设计方案调整对比图

调整后的合规性与合理性说明

调整前效果图

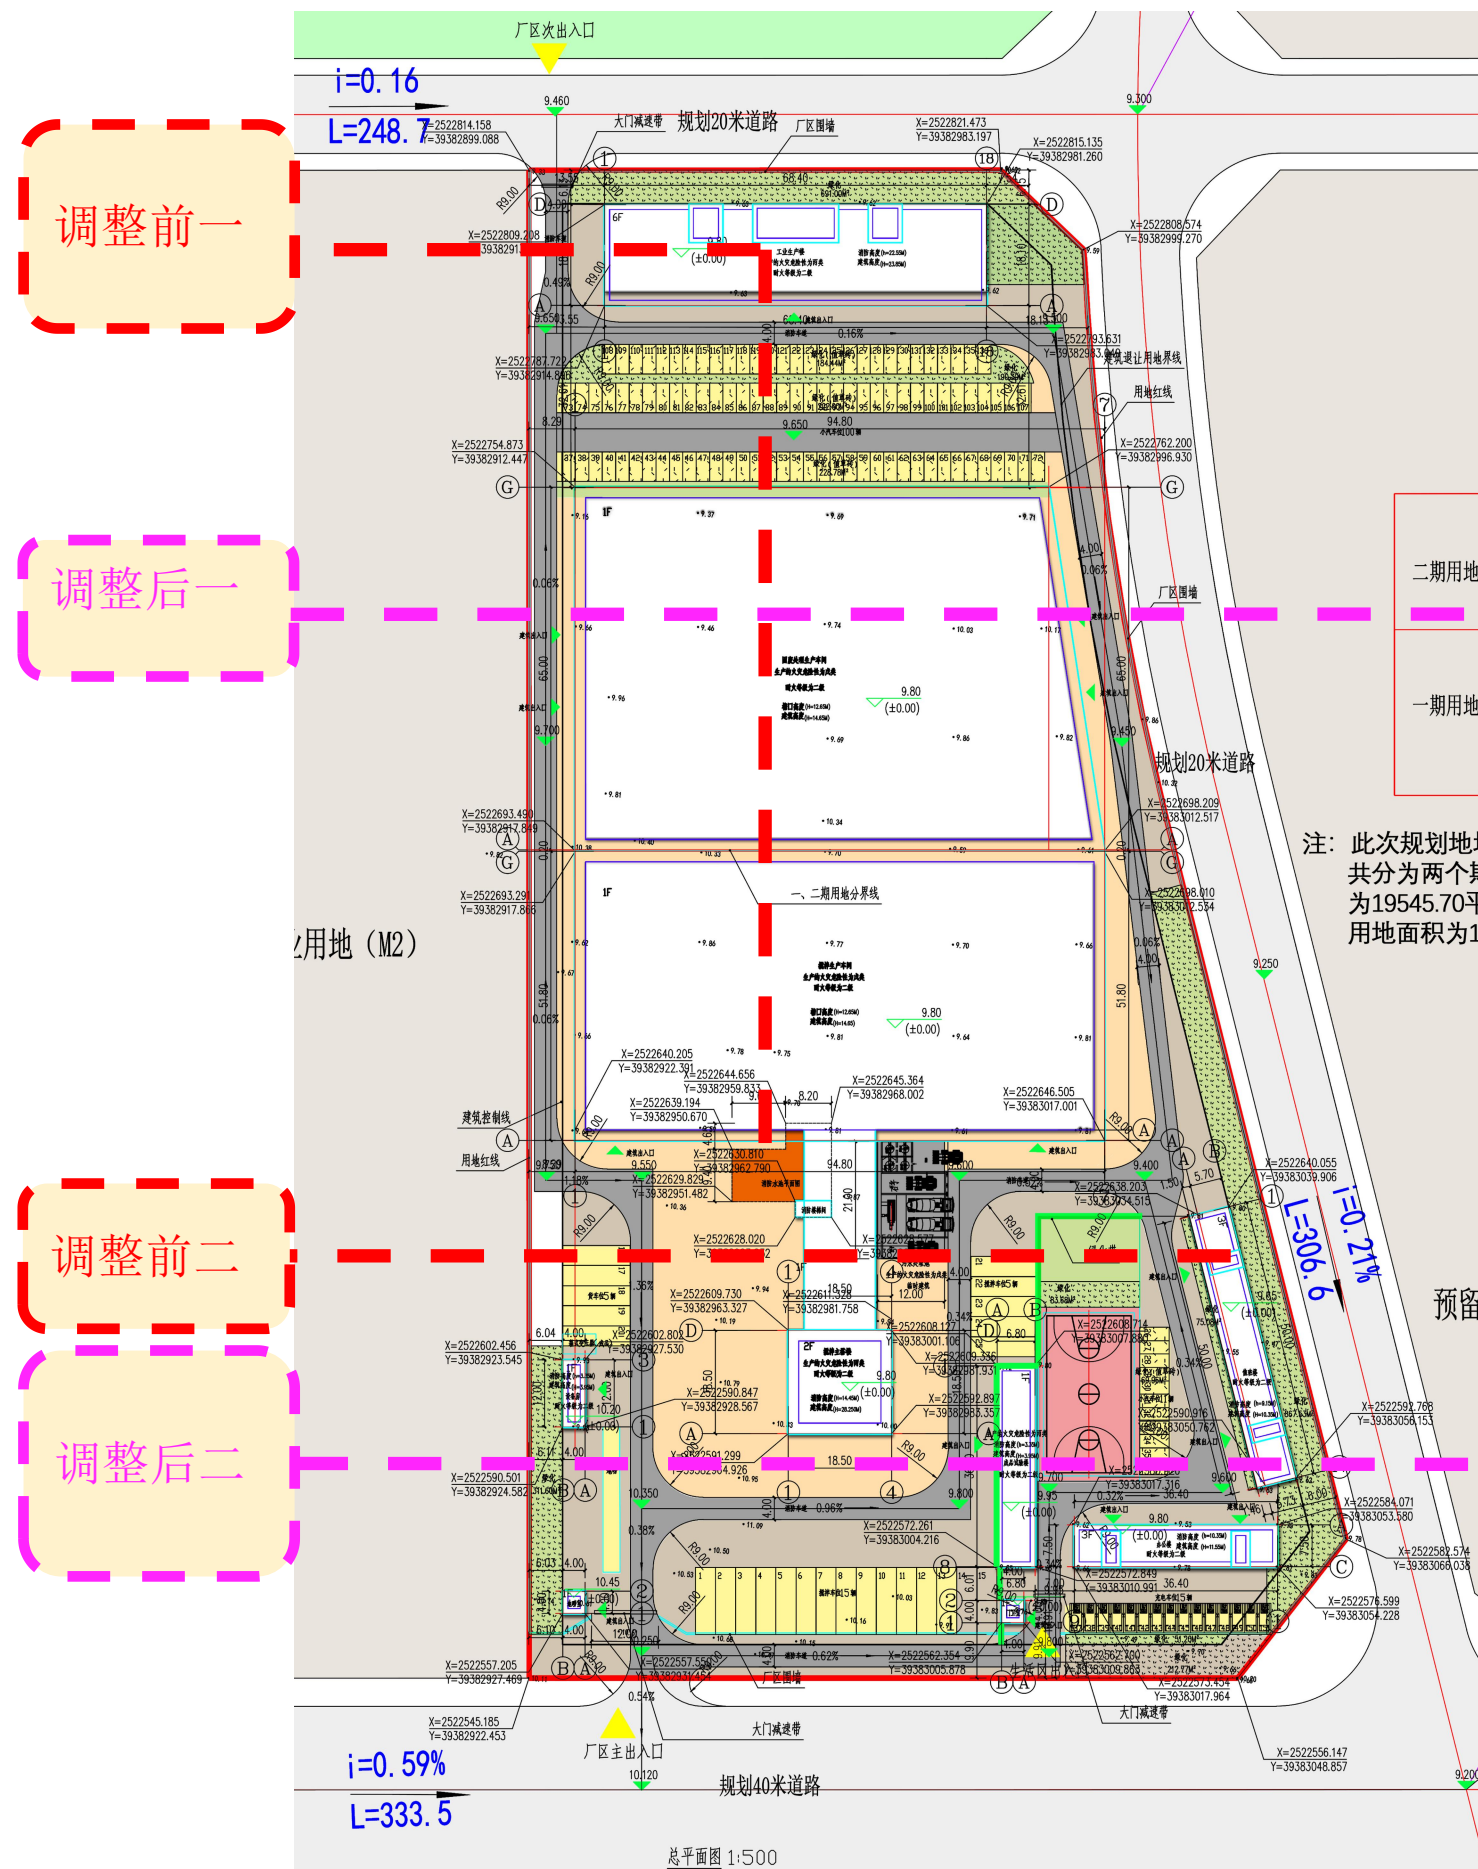
根据业主单位经相关人员议，现调整为地上成品消防水箱，不计建筑面积。取消消防水池出口间配套。

拟调整彩色总平面图

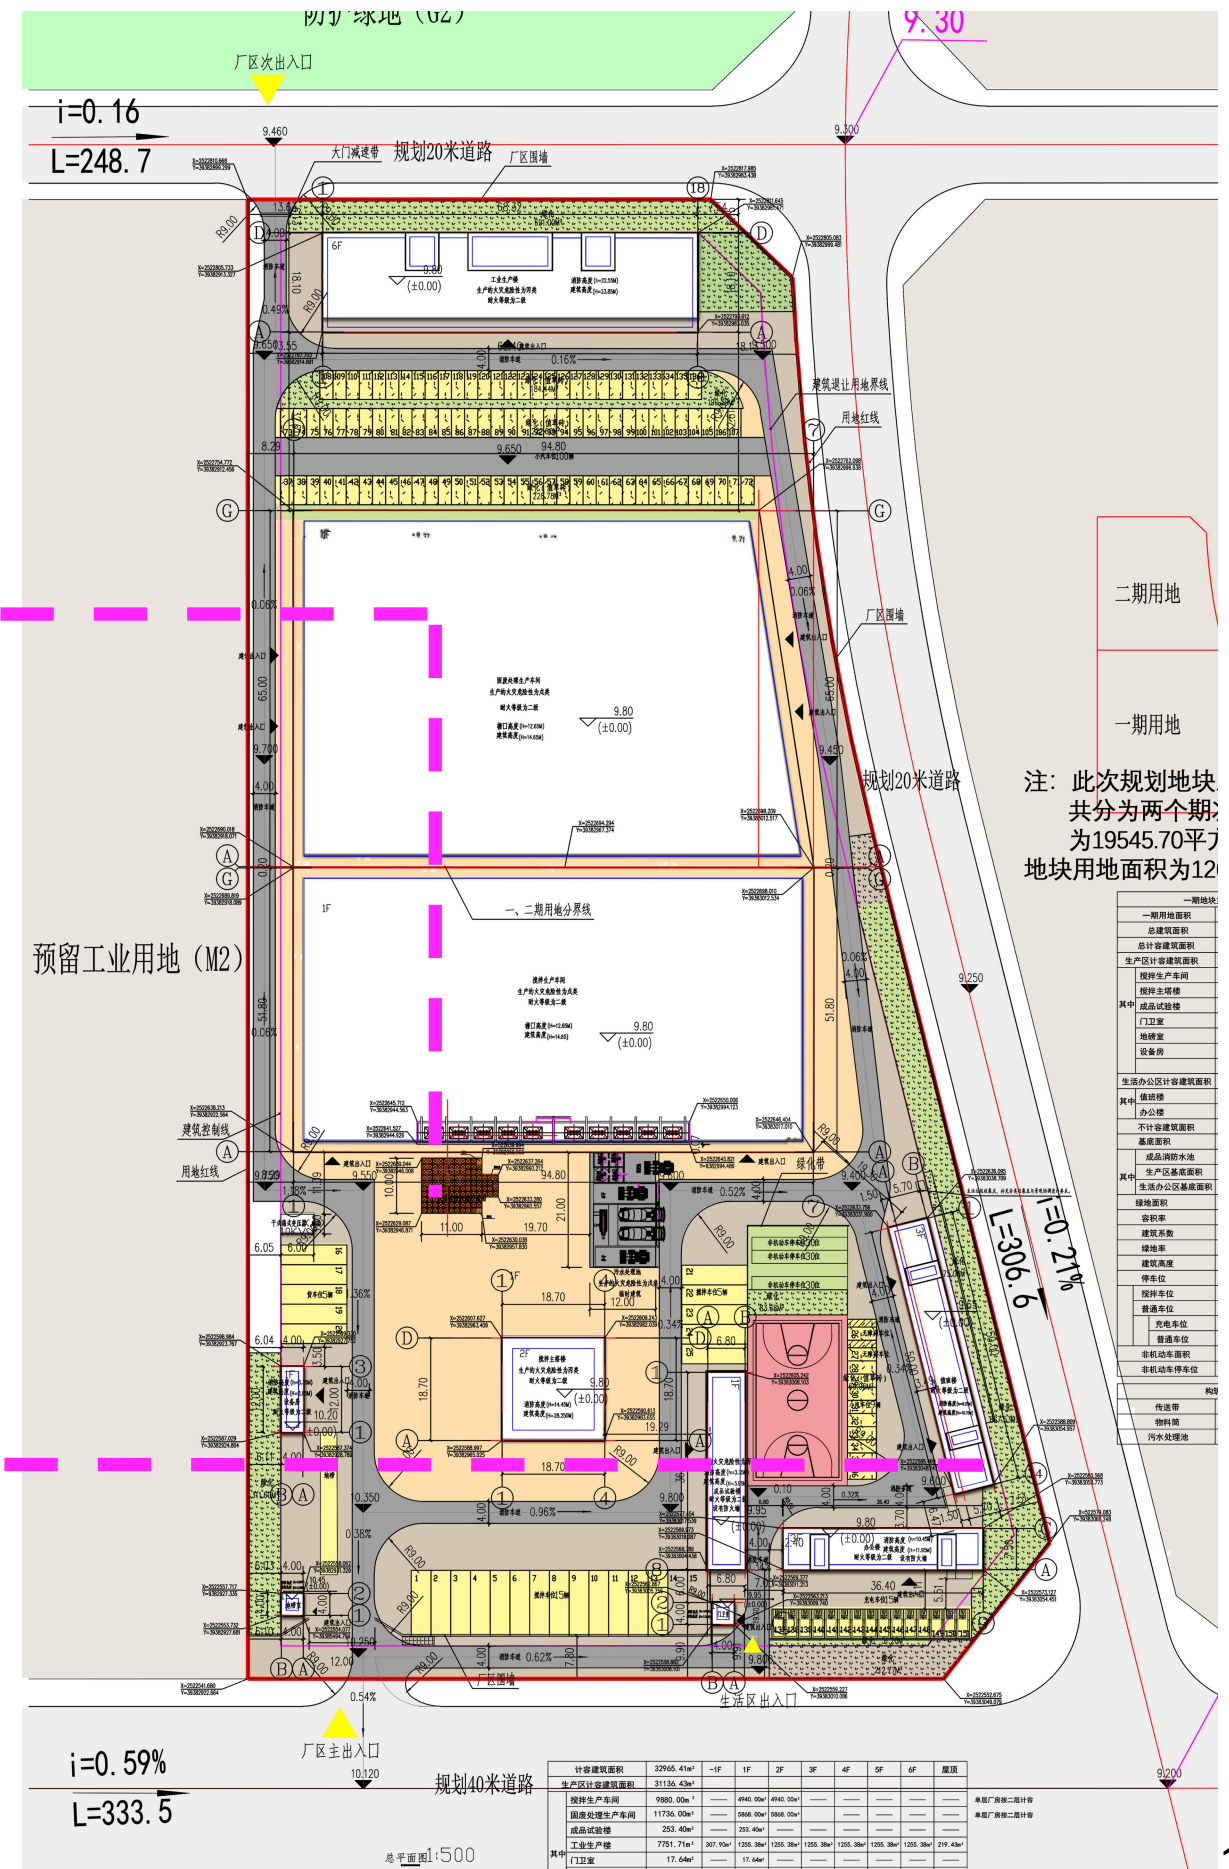
根据业主单位经相关人员议，消防水池设计是钢筋混凝土结构，考虑施工进度、难度及建设造价问题，现地下消防水池改为地上不锈钢水池，消防水池楼梯间改为消防设备间。
